**Правила № 48 ООН (установка устройств
освещения и световой сигнализации):**

Предложение по поправкам новой серии (08) к Правилам № 48 ООН (установка устройств освещения и световой сигнализации)

**Представлено экспертом специальной группы заинтересованных
экспертов***

Образец А
(см. пункт 4.4 настоящих Правил)

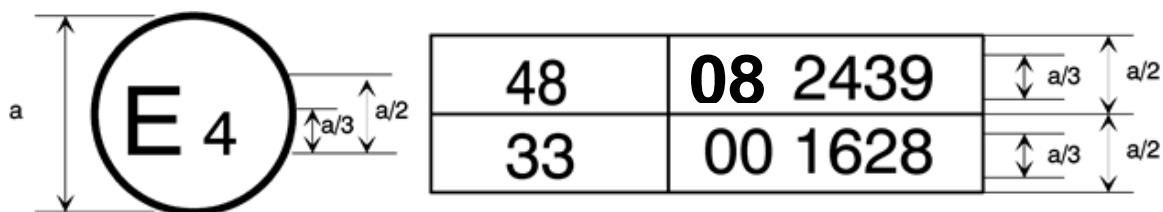
Приложение 2 изменить следующим образом:

Приведенный выше знак официального утверждения, проставленный на транспортном средстве, указывает, что этот тип транспортного средства официально утвержден в Нидерландах (E4) на основании Правил № 48 ООН с внесенными в них поправками серии **08**. Номер официального утверждения указывает, что официальное утверждение было предоставлено на основании Правил № 48 с поправками серии **08**.

Приведенный выше знак официального утверждения, проставленный на транспортном средстве, указывает, что этот тип транспортного средства официально утвержден в Нидерландах (E4) на основании Правил № 48 ООН с внесенными в них поправками серии **08** и Правил № 33⁵. Номер официального утверждения указывает, что на момент соответствующих официальных утверждений в Правилах № 48 ООН были внесены поправки серии **08**, а Правила № 33 ООН находились в их первоначальном варианте.
